Avis IRSN n° 2020-00010

Objet ...	Réacteurs électronucléaires - EDF - Grand Chaud - Retour d'expérience de la canicule de l'été 2019
Réf(s) ...	1. Lettre ASN - CODEP-DCN-2019-040287 du 4 décembre 2019 2. Avis IRSN/2019-00019 du 6 février 2019
Nbre de page(s)..	6

Figure 1 exemple de températures mesurées en juin 2019 dans les locaux avec les températures issues des études thermiques

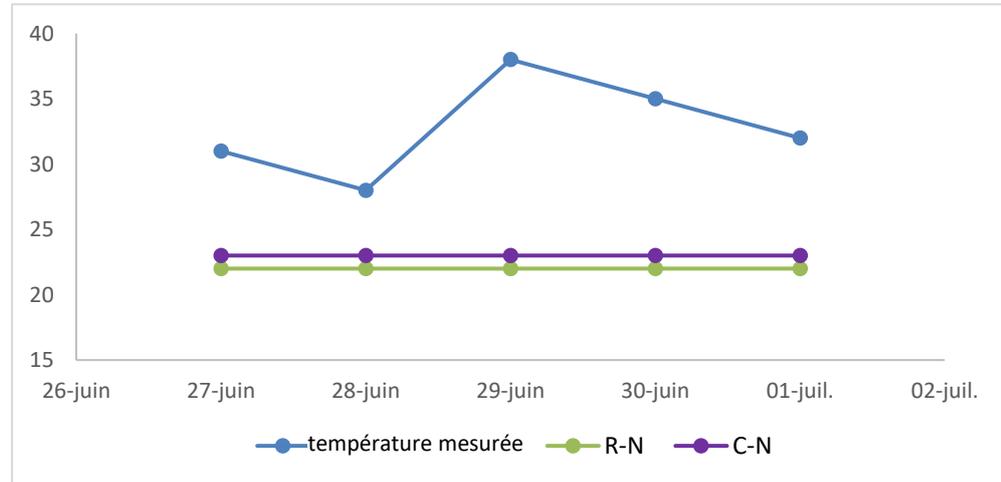
De l'expertise menée par l'IRSN, il ressort que, pour certains locaux, les températures ambiantes mesurées ont été supérieures aux températures R-N et C-N calculées par ThBat pour le fonctionnement normal, alors que les températures extérieures enregistrées par Météo France ne dépassaient pas les températures du référentiel « grands chauds » en agression canicule et parfois même en redimensionnement. Ce constat interroge sur le caractère enveloppe des températures calculées dans les locaux à l'aide du logiciel ThBat en fonctionnement normal, mais également en situations incidentelles et accidentelles.

En particulier, dans les études thermiques, les températures calculées dans les locaux en fonctionnement normal, R-N et C-N, constituent les températures d'initialisation⁴ des calculs des situations incidentelles et accidentelles, respectivement en redimensionnement et en agression canicule. Dès lors, certains dédouanements réalisés par EDF dans ses études thermiques pourraient ne plus être justifiés avec une température d'initialisation plus élevée et de nouveaux dépassements pourraient être identifiés. Par conséquent, l'IRSN considère qu'EDF doit vérifier la validité des températures d'initialisation retenues dans les études thermiques et statuer sur la disponibilité des matériels, ainsi que sur les besoins de modifications. **Sur ce point, EDF a pris un engagement que l'IRSN estime satisfaisant.**
